## 再び榎尾川上流部の治水対策について

## 榎尾川上流部の治水対策について

京都大学名誉教授 今本博健

### 榎尾川ダム建設についての意見

図1 榎尾川上流部の地形および大阪府拡幅案(丸番号は写真番号を表す)

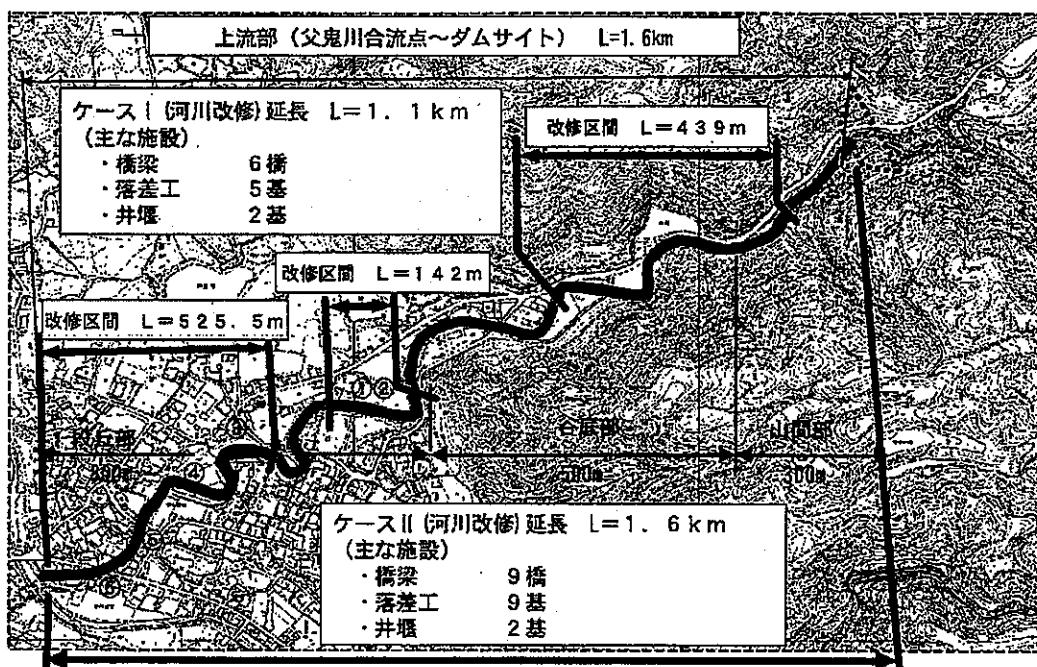
図1は榎尾川上流部における大阪府による拡幅案の必要区間を示したものである。

同図を利用して、榎尾川上流部の河川の状況をみると、ダムサイトから約300mは両岸に山が迫る山間部を流れており、それより約500mは川沿いに小さな平地が形成された谷底部で屈曲を繰り返す、さらに緩やかな段丘に挟まれた段丘部を約800mにわたり複雑に屈曲・彎曲し、父鬼川と合流している。河川は全区間にわたり掘込河川となっている。

しかし、河川の現況からすれば、いずれの案も河川の実状を無視して不要なところまで対策を講じようとしており、あまりにも過大な計画である。ダム案を有利にするようあえて経費を高く見積ったとしか評価できず、対策の必要な区間についても、このまま実施すれば地域の生活を破壊することになる。きわめてずさんな計画としかいいようがない。

大阪府による 80 ミリ対応の拡幅案および特殊堤案はいずれもダムサイトから合流点までの全区間 1.6km にわたっての改修を必要としているが、山間部に及ぶ過大なものなので、ここでは 50 ミリ対応の拡幅案に示された 3 つの区間を対象に対策案を検討することにする。

谷底平野部の L=439m 区間では、最初は山間部と同じ溪流であり、航空写真では河道は樹木に覆われ確認できないほど川幅は狭い。山あいの広がったところでは川より高い平地に建物が散見されるが、作業小屋あるいは倉庫であり、住宅はほとんどない。洪水の溢れる可能性は少なく、溢れたとしても被害は軽微である。拡幅の必要性はまったく認められず、大阪府案のような拡幅あるいは特殊堤は不要である。護岸に破損があれば修復する程度でよい。

段丘部に入ったところの L=142m 区間では、そうず橋から上下流を撮った写真 1 および 2 に見られるように、河道は概ね整備済みであり、満水状態では 100m<sup>3</sup>/s 程度は流れる。溢れたとしても農地へであり、被害は軽微である。水衝部の護岸を補修し、堆積土砂を除去するだけでよく、拡幅や特殊堤は不要である。

問題の多いのが段丘部の合流点に至る L=525.5m 区間である。

- ・谷底平野部 (L=439m 区間) : 護岸補修
- ・段丘部 (L=142m 区間) : 護岸補修、堆積土砂の撤去 (随所)
- ・段丘部 (L=525.5m 区間) : 特殊堤の設置 (歩道橋周辺)、特殊堤の設置 (大畑橋下流)  
護岸補修 (随所)、堆積土砂の撤去 (随所)
